Bulletin de garantie

95-26

Date: **juin 1995**
 Section: **18**
 Sujet: **ANCRAGE DES SIÈGES PLIANTS**
 Application:

FIGURE 1: MODIFICATION DE L'ANCRAGE DES SIÈGES PLIANTS

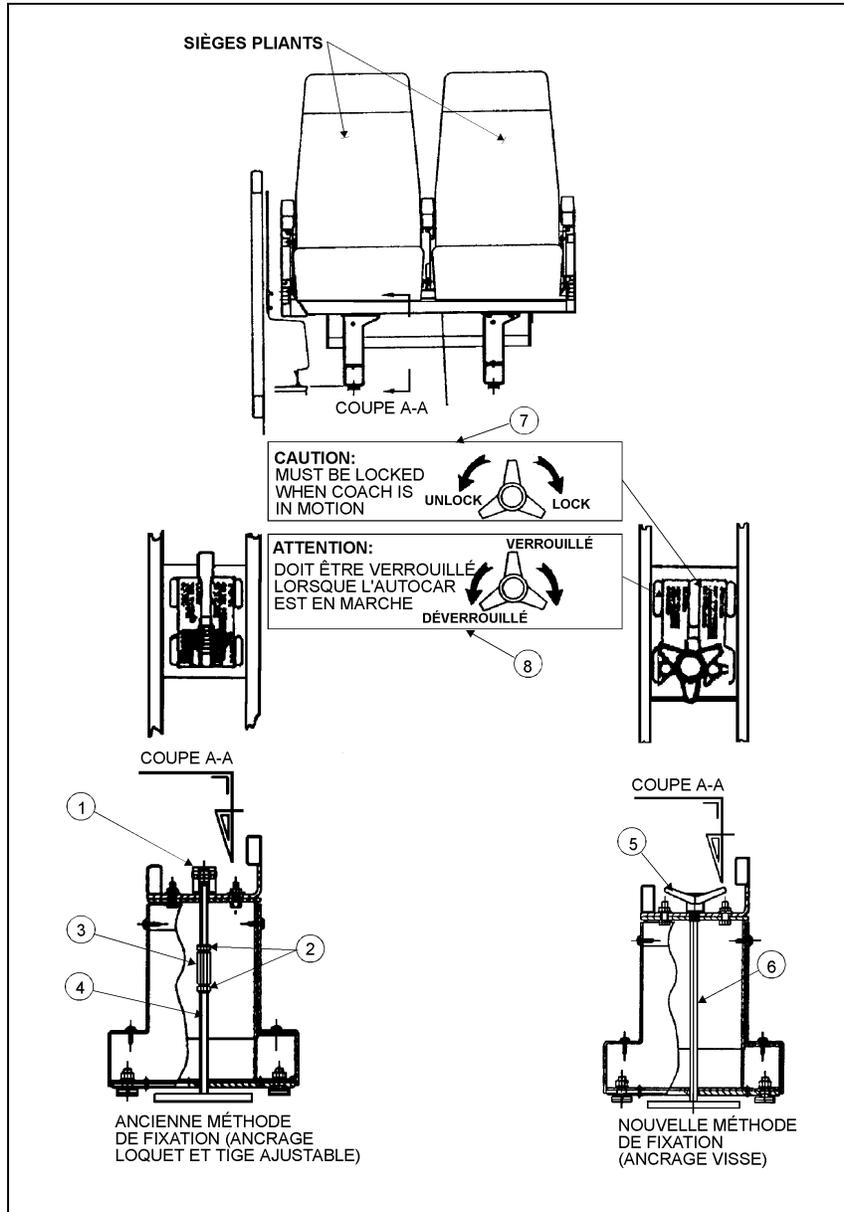
Afin de solidifier l'ancrage des sièges pliants de votre véhicule, nous vous demandons d'effectuer la modification suivante.

1. Enlever de l'ancien montage d'ancrage les pièces énumérés dans la colonne ANCRAGE LOQUET ET TIGE D'ANCRAGE AJUSTABLE du tableau suivant.
2. Ajouter les pièces énumérés dans la colonne ANCRAGE VISSE du tableau suivant pour obtenir le nouveau montage.
3. Coller les nouveaux décalques.

Description	ANCIENNES PIÈCES ANCRAGE LOQUET ET TIGE D'ANCRAGE AJUSTABLE PRÉVOST #	No de pièce Figure 1	NOUVELLES PIÈCES ANCRAGE VISSE PRÉVOST #	No de pièce Figure 1
Poignée à loquet	363459	1	---	---
Poignée à 3 points	---	---	860874	5
Tige d'ancrage ajustable	363278	4	---	---
Tige d'ancrage	---	---	363278	6

(modifier)				
Écrou de blocage	500783	2	---	---
Écrou de liaison	5001211	3	---	---
Décalque anglais	---	---	404093	7
Décalque français	---	---	404094	8
